Dodatek č. 2 ke smlouvě o dílo č. SML/2023/0143/OSIO

1.1. Smluvní strany se dohodly na změně předmětu díla a ceny díla ve smlouvě o dílo ze dne 27. 4. 2023 č. SML/2023/0143/OSIO na plnění představující veřejnou zakázku pod názvem „**ZŠ Poláčkova 1067, Praha 4 – rekonstrukce školní kuchyně**“. Změna předmětu díla spočívá v provedení víceprací a zároveň nebudou provedeny některé stavební práce (méněpráce).

Příloha č. 1: rekapitulace víceprací včetně odsouhlasených změnových listů
(změnové listy číslo ZL-20, ZL-21, ZL-25, ZL-27, ZL-28, ZL-29)

REKAPITULACE ZMĚNOVÝCH LISTŮ

Číslo změnového listu: ZL-20

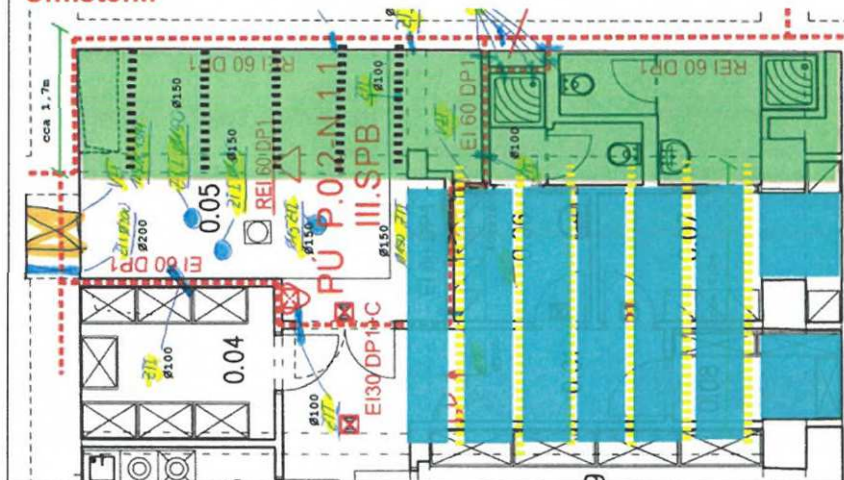
Název změny: Požární zajištění stropu 1.PP z důvodu nevyhovujícího stavu z hlediska PBR po osazení nosních konstrukcí dle ZL-16

- Obložení stropní konstrukce protipožárním obkladem tl. 20mm k zajištění požární odolnosti 60 min.
- Obložení ocelových nosníků protipožárním obkladem tl. 40 mm k zajištění požární odolnosti 60 min.

- Během prohlídky stropní konstrukce v 1.PP statikem byla zjištěna absence minimální krycí vrstvy výztuže. V návaznosti na toto zjištění tudíž není splněn požadavek z PBR na požární odolnost stavby. Dále do požárního úseku bude umístěn statikem navržený nosný prvek.

Číslo změnového listu: ZL-21

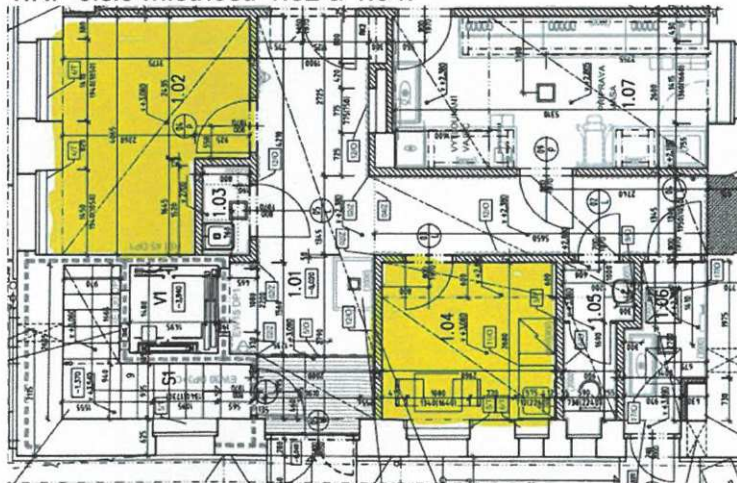
Název změny: Záměna dlažby za PVC krytinu v místnostech vedoucí a denní místnosti z důvodu požadavku uživatele

- Záměna nášlapné vrstvy z dlažby na PVC krytinu.
- Změna soklů a výměry lité podlahy

- Dle požadavků uživatele kvůli komfortu. Byla požadována změna nášlapné vrstvy a obvodových soklů v místnostech vedoucí jídelny čm. 1.02 a denní místnosti pro personál čm. 1.04.

- 1.NP číslo místností 1.02 a 1.04.

Číslo změnového listu: ZL-27

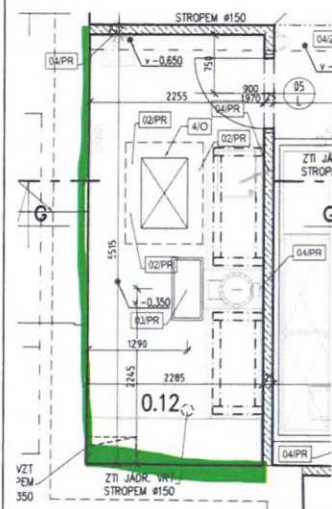
Název změny: Doplnění SDK předstěny v bramborárně

- Doplnění SDK polopříčky
- Provedení vyztužené poličky v nise.

- Z důvodu zamezení vzniku vlhkosti na stěnách a zajištění pravidelného odvětrávání podkladu.

- V 1.PP prostor bramborárny. ČM 0.12.

Číslo změnového listu: ZL-28

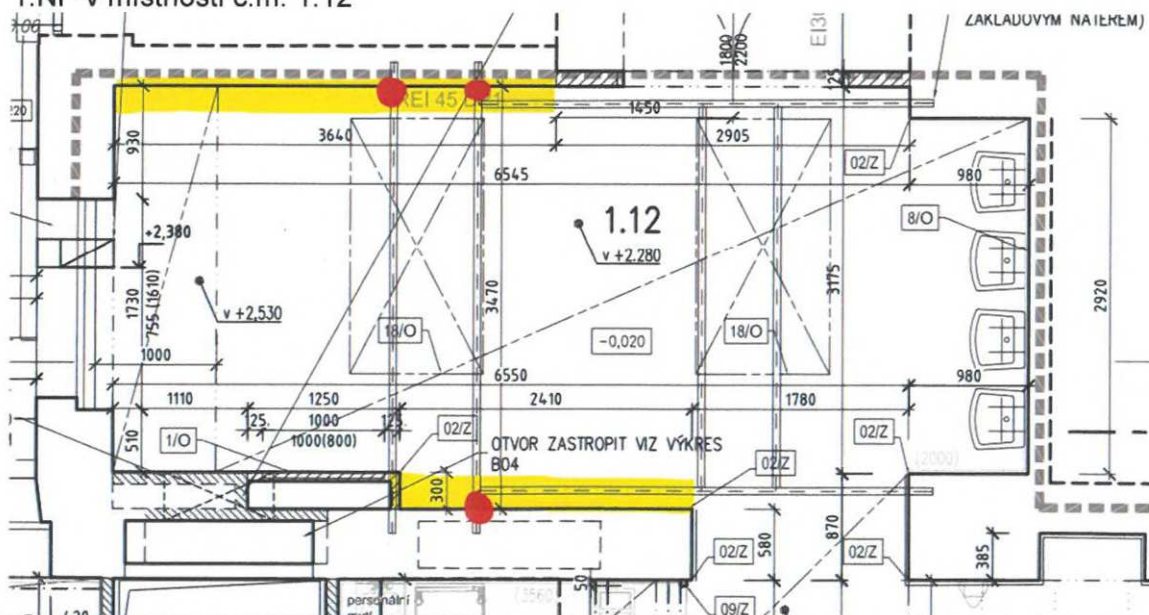
Název změny: Statické podchycení nosná konstrukce VZT + SDK

- Doplnění ocelových sloupků
- Doplnění SDK příčky

- Z důvodu rozdílné skladby stěny oproti projektu, která vykazuje nedostatečnou únosnost, byly AD navrženy ocelové sloupce a následně doplnění SDK polopříčkou pro zajištění požární ochrany ocelové konstrukce.

- 1.NP v místnosti č.m. 1.12

Číslo změnového listu: ZL-29

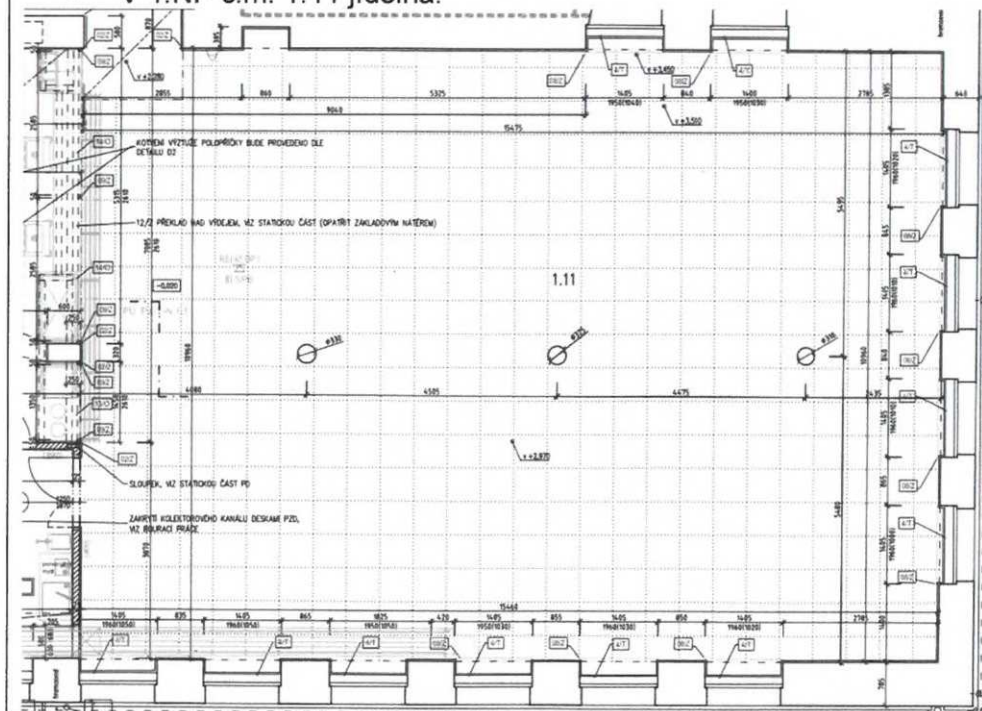
Název změny: Úprava podlahy jídelny

- Sešití prasklin v podkladu podlahy v jídelně.
- Vyrovnání nerovností podlahy v jídelně.

- Z důvodů výskytu trhlin v podkladu a nadměrných nerovností stávající podlahy došlo k sešití a vyrovnání.

- V 1.NP č.m. 1.11 jídelna.
